# **Information produit jeu de mâchoires de frein | HELLA**

**8DB 355 005-111 / R1301**

## **Différents modèles**

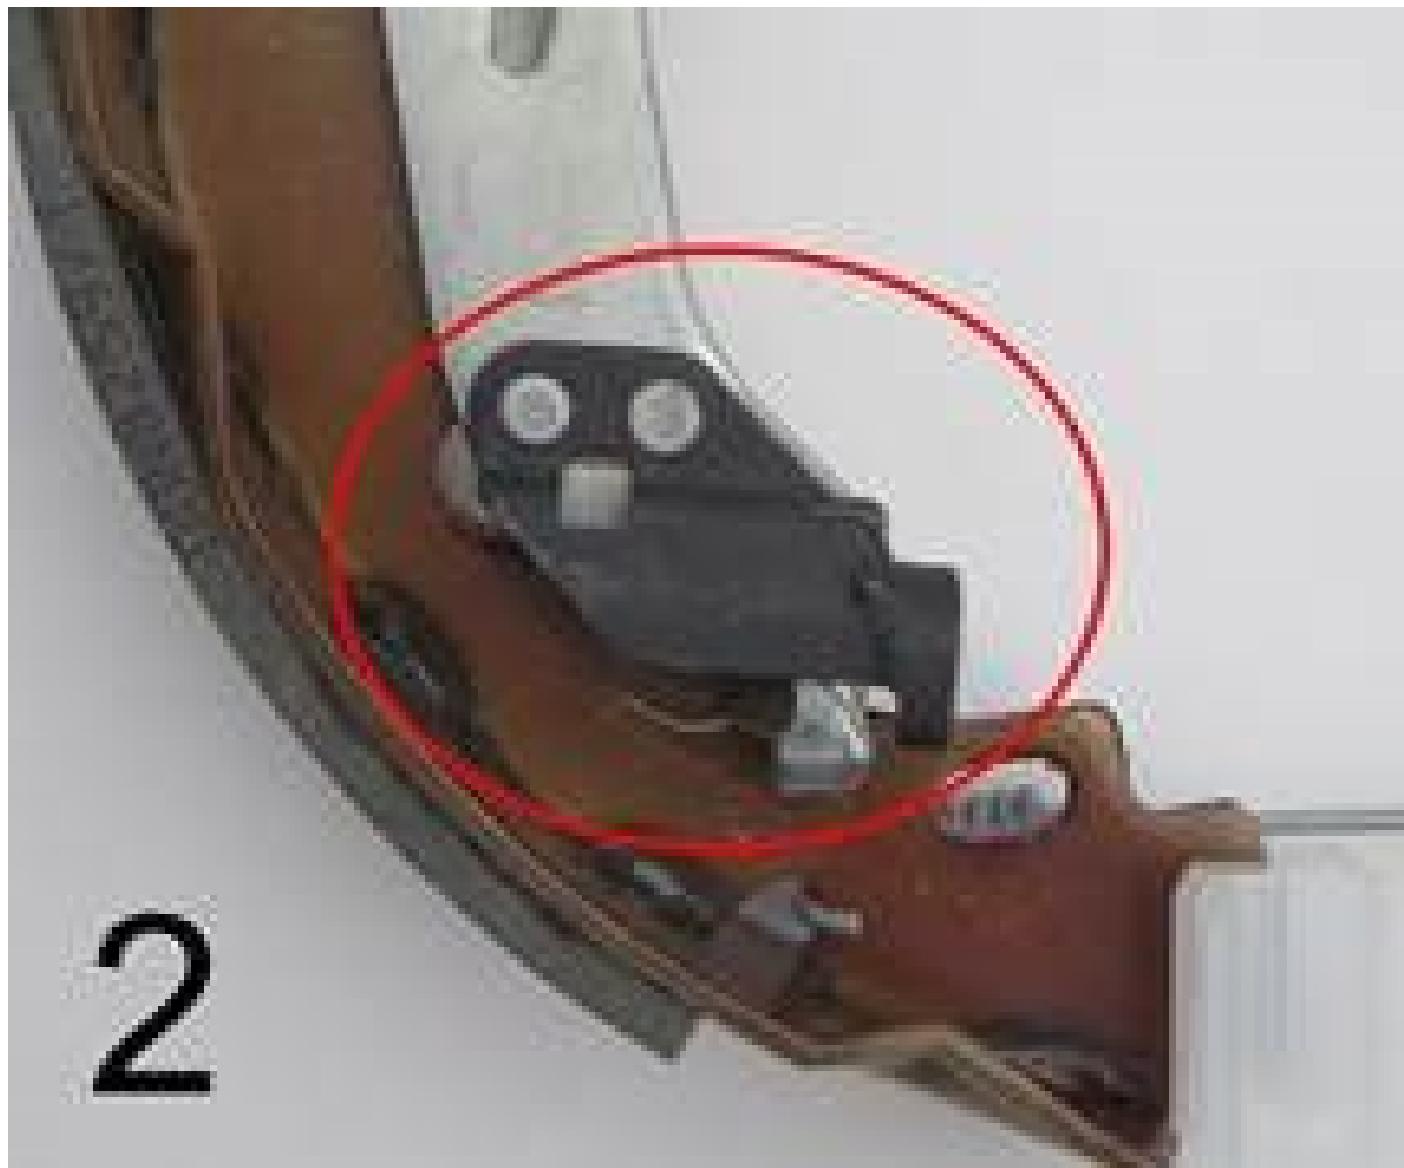
La conception du levier de frein à main de la mâchoire de frein diffère par rapport à la première monte. En l'occurrence, l'élément de fixation du câble de frein à main est différent, comme le montrent les figures. Cette modification n'a aucun effet sur le montage et le fonctionnement du câble de frein à main. Les deux articles peuvent être utilisés pour la réparation.
